ロボットハンドチェンジャー(model SWR) 品質向上に伴う変更のお知らせ

さて、今般 ロボットハンドチェンジャー(model SWR)の品質向上に伴い
エアジョイントの通路面積・素材を変更します。

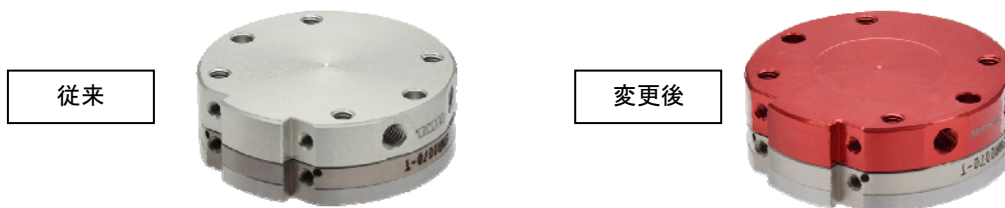
併せてブランド力向上を目的にツール側本体の外観を変更致します。下記に変更点をご案内します。

- エアジョイント部の通路面積変更
 - ・対象形式: SWR0070~SWR0750、SWRZ0P0
 - ・通路面積を約 1.5~1.8 倍に拡大
- エアジョイント部の素材変更
 - ・対象形式: SWR 全モデル(SWRY0010、SWRZ0P0、SWRZ0Q0 含む)
 - ・材質をステンレスに変更し耐食性を向上

- ツール側本体の外観変更
 - ・対象形式: SWR 全モデル(SWRY0010 含む)
 - ・本体アルミ部を弊社コーポレートカラー(赤アルマイト)に変更

従来品	変更後
快削リン青銅 C5441BD 	ステンレス鋼 SUS303

- 形式・外形寸法・取付互換
 - ・形式の変更はございません。
 - ・外形寸法・取付寸法の互換を有します。
 - ・従来品・変更品混在での使用は可能です。(接続可能)。
